**Modulo per la presentazione delle osservazioni per i piani/programmi/progetti sottoposti a procedimenti di valutazione ambientale di competenza statale**

**Oggetto: Codice procedura 10847 - Costruzione ed esercizio di un impianto di produzione di energia elettrica da fonte eolica "FIORA" di potenza nominale pari a 52,8 MW, da realizzarsi nel comune di Manciano (GR) e delle opere ed infrastrutture connesse**

ALLEGATO n1 OSSERVAZIONI IMPIANTO EOLICO INDUSTRIALE "FIORA" COMPOSTO da n. 4 immagini e 4 pagine.      IMMAGINE n. 1

IMMAGINE n. 2 CUMULO IMPIANTI EOLICI nel BACINO VISIVO TERRITORIO di MANCIANO e di MONTALTO di CASTRO.

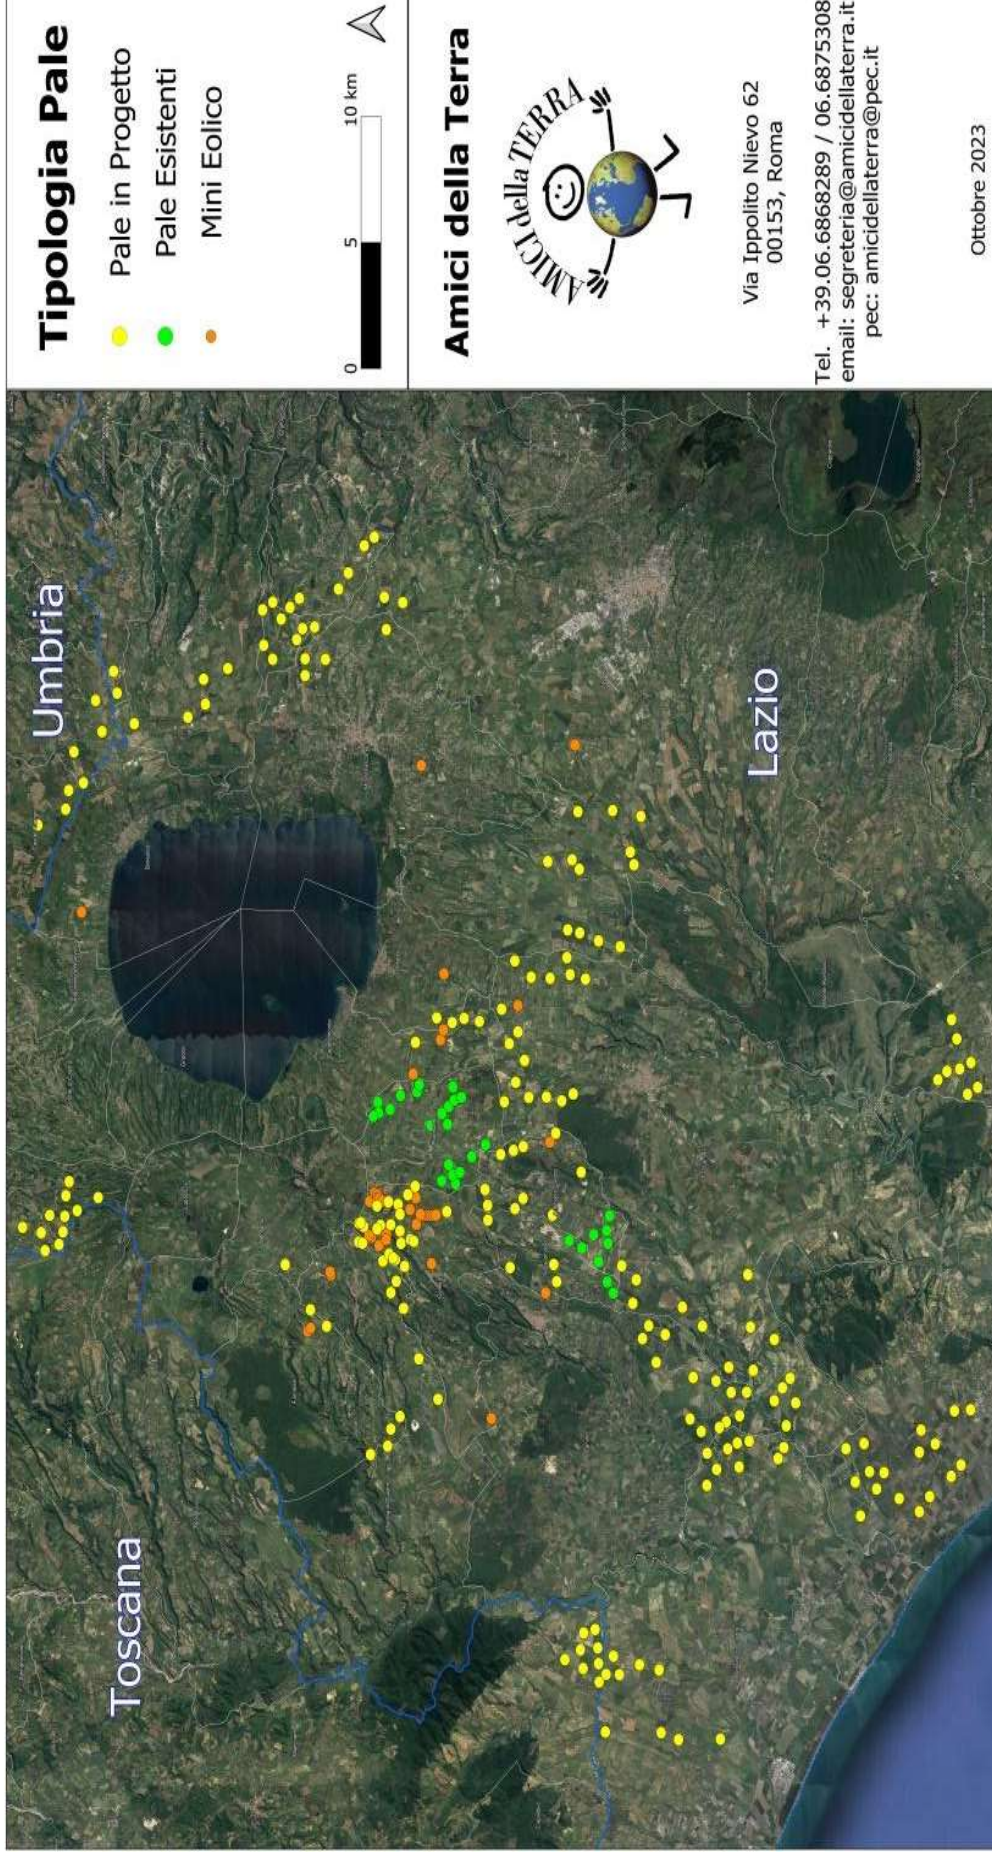
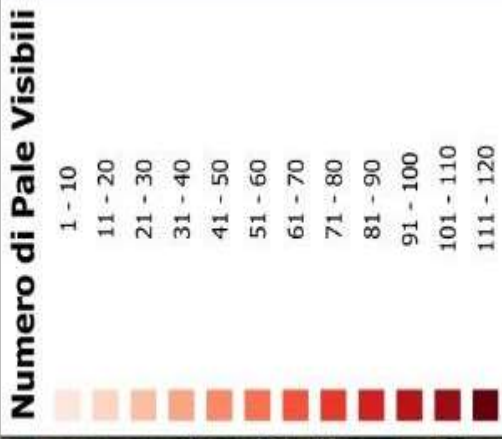
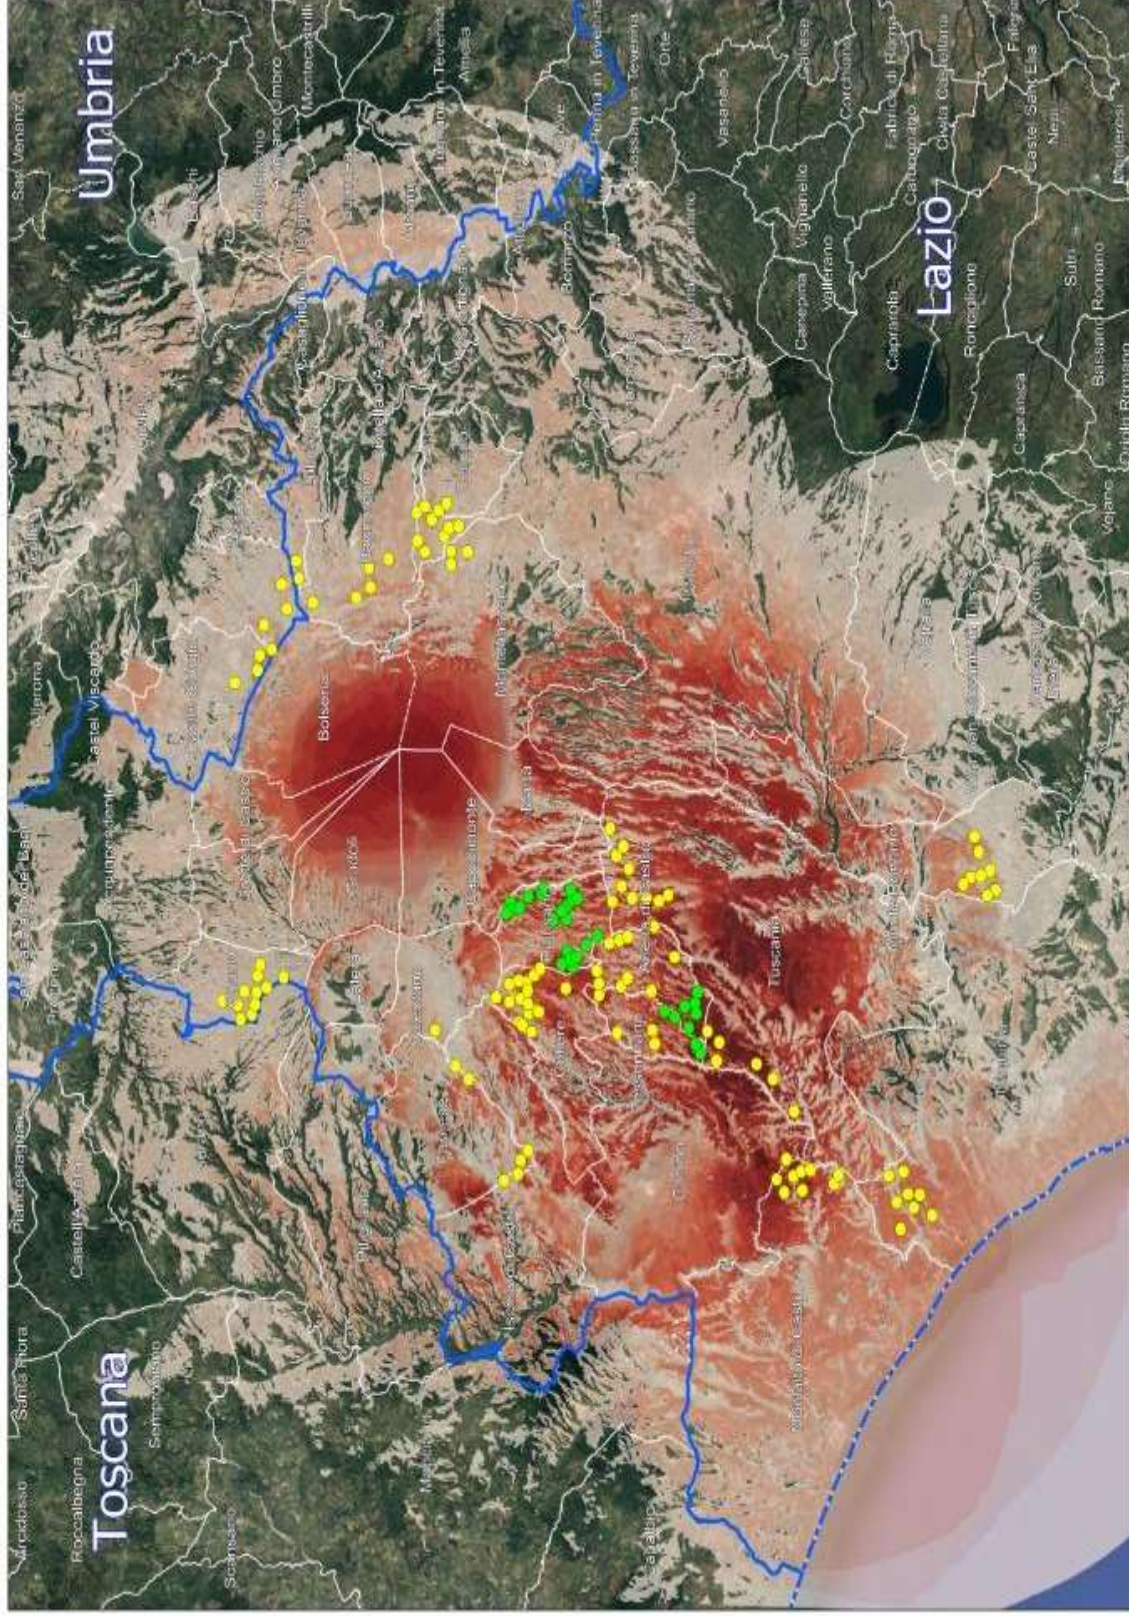
**3) OSSERVAZIONE: CUMULO e SATURAZIONE IMPIANTI FER NELLA PROVINCIA di VITERBO, IN PARTICOLARE NEL COMUNE DI MONTALTO DI CASTRO E NELLA ZONA A CONFINE CON IL COMUNE di MANCIANO che SI TROVANO NELLO STESSO BACINO VISIVO.**

La zona in cui in cui è stato progettato l'eolico Fiora è già occupata da diversi centinaia di ettari di impianti fotovoltaici già esistenti e in procedura VIA al Mase e alla Regione Lazio così come da diversi progetti di impianti eolici industriali ( vedi Allegato Osservazioni immagini nn. 2,3 e 4. L'impianto eolico Fiora, pur trovandosi in Toscana ma nello stesso bacino visivo del territorio limitrofo laziale ed a poche centinaia di metri da una zona già estremamente satura del Lazio, andrebbe ad appesantire una situazione già *critica per la sostenibilità ambientale.*
